## Annexe 3. - Déclaration environnementale relative aux cartographies des zones soumises à l'aléa d'inondation

### 1. CONTEXTE

#### 1.1. Genèse et contenu du projet de cartographie

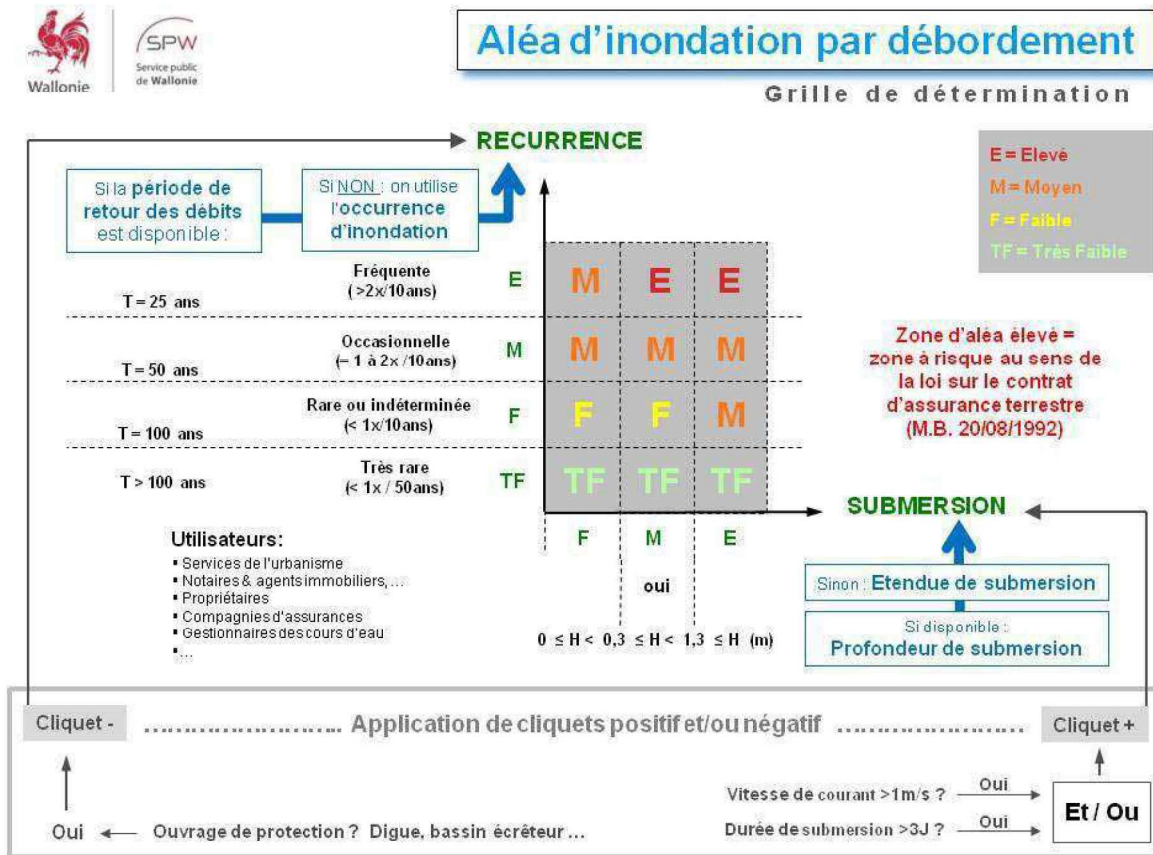
**Comment se fait-il qu’une zone d’aléa élevé soit juxtaposée à une zone d’aléa faible sans zone d’aléa moyen entre les deux ? La carte de l’aléa ne devrait-elle pas être lissée ?**

La méthodologie pour la génération de la carte de l’aléa admet la juxtaposition de zone d’aléa faible et élevée. La principale cause de ce type de juxtaposition est liée à la topographie des lieux. En fonction de la topographie et de la hauteur d’eau pour une période de retour donnée, le basculement d’une valeur de l’aléa à l’autre est tout à fait justifié à lecture de la grille de détermination de cette dernière.
